南部科學園區高雄園區開發計畫
(第八次變更)環境影響差異分析報告

【定稿本】

第 346 次會議審查結論

「南部科學園區高雄園區開發計畫(第八次變更)環境影響差異
分析報告」環境影響評估審查委員會第346次會議
審查結論及確認意見回覆說明對照表[環署綜字第1080008800號]

圖 1.2.5-1 高雄園區土石方回填區及暫存場位置示意圖

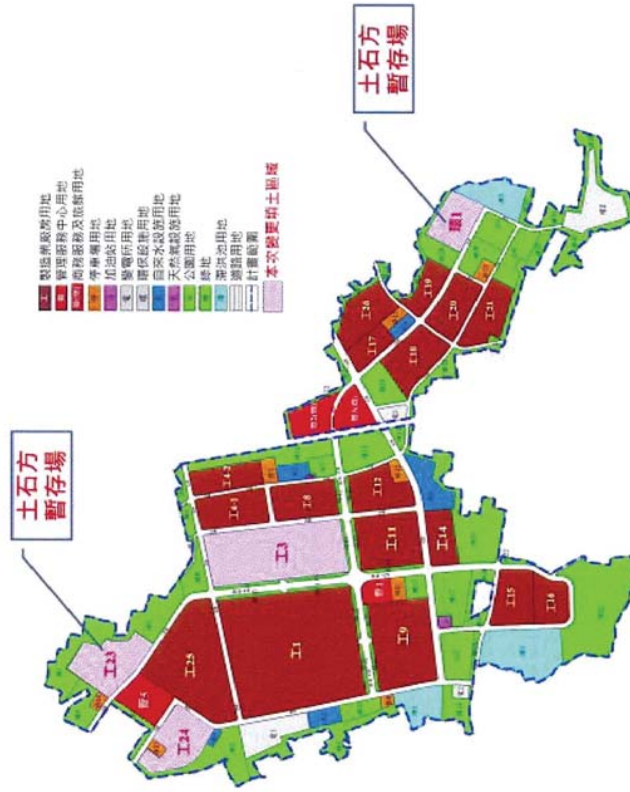
五、新增40萬方台南園區之餘土，墊高本園區之位置為何？P4-25圖4.2.2-3只顯示土方暫存、和原先排水滯洪規劃之符合度為何？

說明：謝謝委員指教，園區填土區現況為凹地(填土區域為工23、工24、工3及環1，填土區域請詳1.2.5-1)，高程由路緣石以下0.75m~4m，後續填土區域之填土高程至與路緣石齊平為原則。且園區整體排水防洪系統設置有四處滯洪池(高雄園區最大滯洪總容量約691,160立方公尺)，其滯洪量係以面積換算地表逕流量後推算而得，故園區填土區之高程變化並不影響園區防洪功能。
